Modification n°1 du PLU de SAINT-BLAISE-DU-BUIS – Enquête publique du 19 avril 2022 au 20 mai 2022

Réponses au procès-verbal de synthèse du commissaire enquêteur

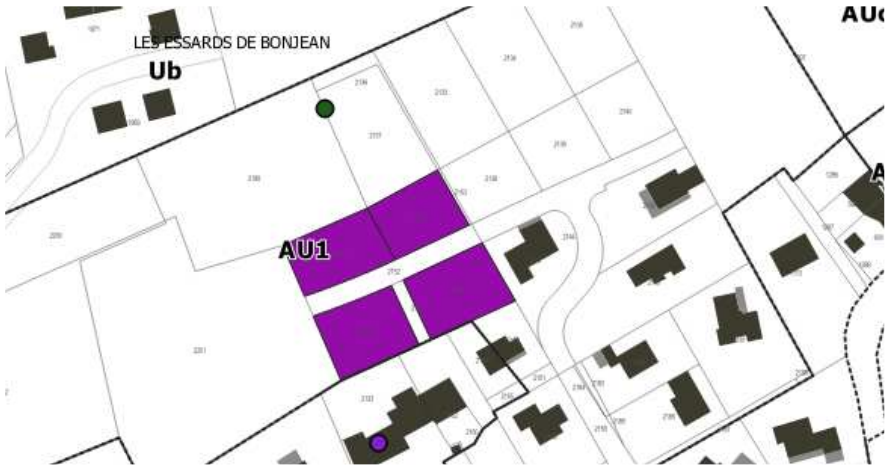
M. et Mme ALFIERI : Souhaitent rencontrer le commissaire enquêteur pour savoir si le plan de zonage a été modifié, en particulier le cheminement piéton n°15 (AU2).	L'ER n°15 en zone Ub et AU2 n'est pas modifié par la procédure en cours.	
	Emplacement réservé avant modification	Emplacement réservé après modification

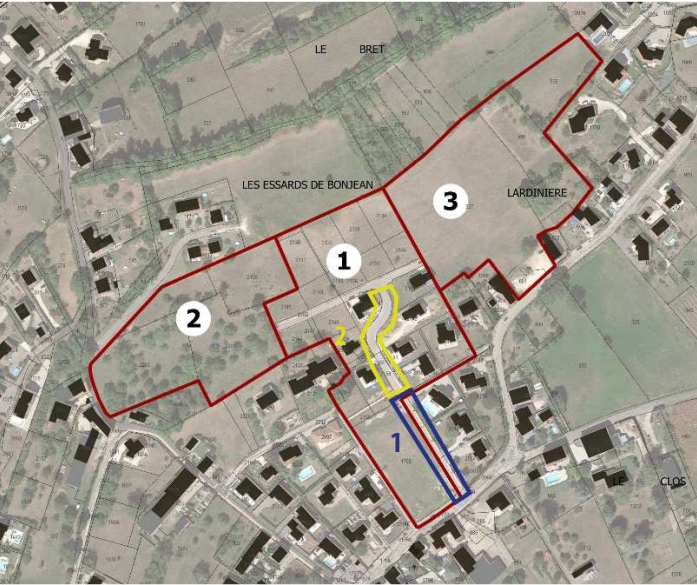
M. et Mme ALFIERI : • S'opposent à l'emplacement réservé porté sur la parcelle n° 1838 du lotissement Les Vignes - OAP Secteur Prés du Cimetière (zone AU2). • Ils souhaitent que les parcelles n°15-16 et 17 de la zone AU2 restent agricoles. • Si l'OAP est maintenue, ils souhaitent des bâtiments uniquement en RDC par respect des pavillons environnants en RDC. • Grande vigilance aux eaux pluviales et à la gestion des sols car c'est une cuvette et nous sommes en bas de pente.	• La modification n°1 n'a pas pour objet de modifier l'emplacement réservé n°15 porté sur la parcelle B1838 au règlement graphique du PLU avant modification n°1 (voir les extraits de plans ci-dessus en réponse à la demande de M. et Mme ALFIERI). Elle est sans effet sur l'emplacement réservé maintenu au règlement graphique du PLU. • La modification n°1 du PLU n'a pas pour objet de modifier les orientations d'aménagement et de programmation de l'OAP du secteur « Prés du cimetière » classée en zone AU2 du PLU. En conséquence, les demandes de M. et Mme ALFIERI ne peuvent être examinées dans le cadre de la présente procédure. Elles pourront être réexaminées à l'occasion d'une

Observations du public	Réponses de la commune de SAINT BLAISE DU BUIS
Consignées sur le registre d'enquête publique mis à disposition du 19 avril au 20 mai 2022	
Pour la densité, nous souhaitons si l'OAP est maintenue, une faible densité 4 maisons par parcelle n°15.	nouvelle procédure de modification voire de révision du PLU si la commune souhaite modifier les orientations du Projet d'Aménagement et de Développement Durables (PADD) du PLU, notamment en matière d'habitat, d'objectifs chiffrés de modération de la consommation de l'espace et de lutte contre l'étalement urbain.
Mme Marie-Noëlle DURAND : Demande le reclassement de ses parcelles n° 1470 et 1471 en zone constructible suite à leur déclassement dans le PLU approuvé en 2014.	Les parcelles n° B 1470 et 1471 sont classées en zone agricole « A » du PLU. La réduction d'une zone agricole n'est possible que par révision du PLU (Article L153-31 du code de l'urbanisme). En conséquence, la commune ne peut pas donner une suite favorable à la demande dans le cadre de la procédure de modification n°1 du PLU en cours.
